浜岡原子力発電所
基準津波の策定のうち
地震以外の要因による津波について
(コメント回答)

2023年7月14日

第862回審査会合（2020年5月21日）コメント一覧表

s21-s25地点における
同時発生と単独発生との波源モデル

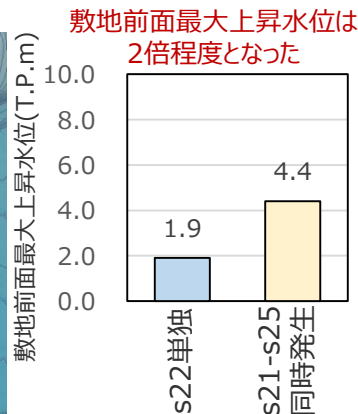
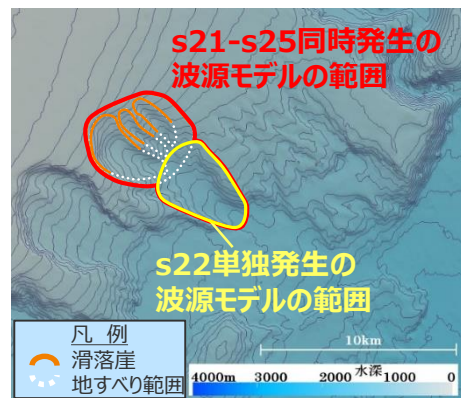
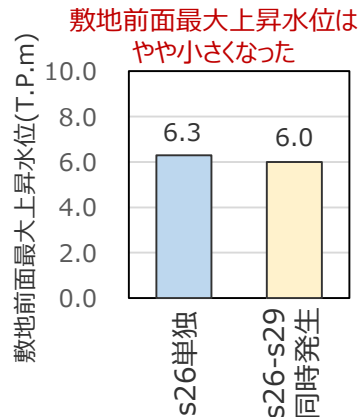
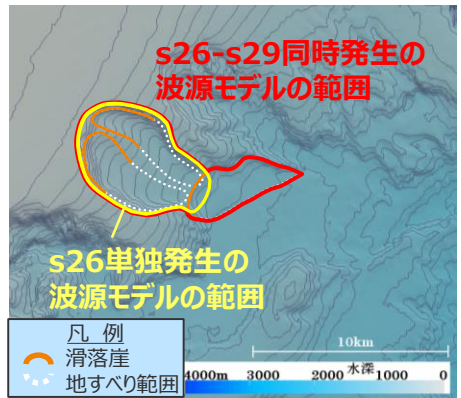
- 海底地すべりが同時発生した場合の影響検討について、Wattsの予測式に基づいてどのような海底地すべりを想定して津波高を計算したのかを示すこと。

- ここでは、「s21-s25地点の海底地すべり」、「s26-s29地点の海底地すべり」について、個々の地すべりが一体となって移動すると仮定した場合の影響確認を行うこととした。当該地点の単独発生の評価において影響の大きいWattsほかの手法を用いて、地すべり地形群を包絡する一つの地すべりとして同時発生の波源モデルを設定し、数値シミュレーションによる評価を行って、地すべり体の体積が最も大きいs22地点、s26地点の単独の海底地すべりの津波高と比較した。
- その結果、同時発生と単独発生とで津波の伝播状況や敷地への到来時刻に大きな違いはなく、最大上昇水位・最大下降水位ともに、s26地点単独の海底地すべりの影響が最も大きいことを確認した。

- 同時発生による評価結果の分析を行った結果、s26-29地点の同時発生は単独発生と比較して、地すべり体の寸法があまり大きくなり一方、波源が下方に広がり初期位置水深が大きくなっている影響により、単独発生よりも津波高がやや小さくなっていることを確認した。

- 以上から、これら地すべりの同時発生による影響は、s26地点単独の海底地すべりの影響により代表できることを確認した。

（①調査に基づく噴火規模の評価の変更）

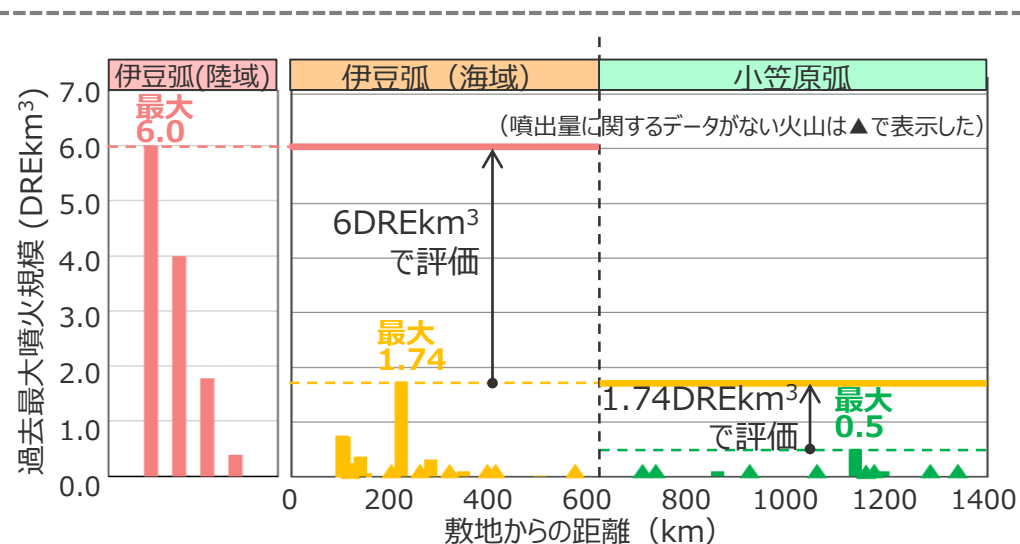
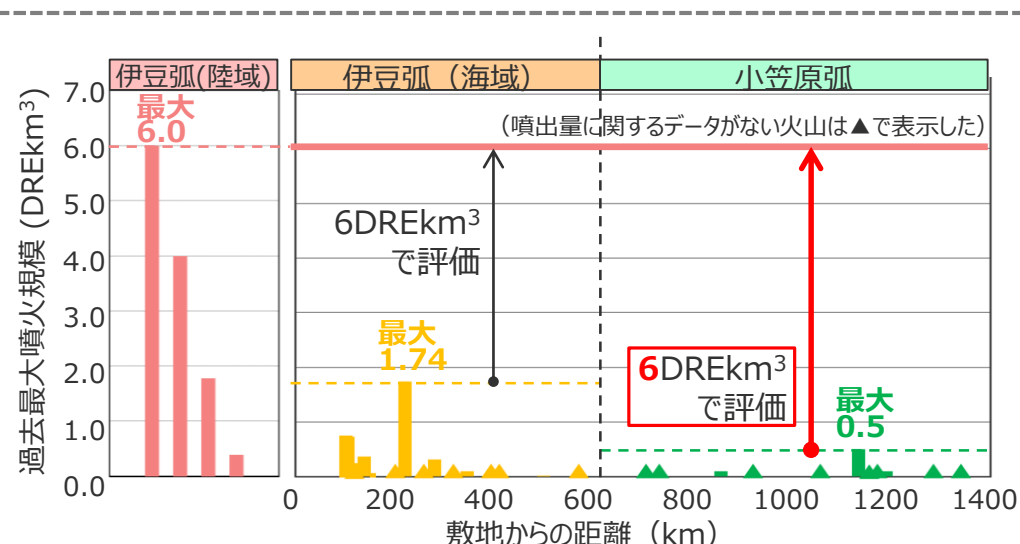
- 海中噴火・カルデラ陥没等の評価対象について、火口が海底に位置する火山に限定せずに対象とすること。

- 海中噴火の津波評価に用いる、海中噴火・カルデラ陥没等の噴火規模の変更は以下のとおり。
- 過去の噴火に関するデータが不足している海底火山の噴火規模について、陸域を含めた伊豆小笠原弧の過去最大噴火規模（箱根火山群：6DREkm³）を伊豆小笠原弧の地域に関わらず考慮して津波評価を実施することとした。
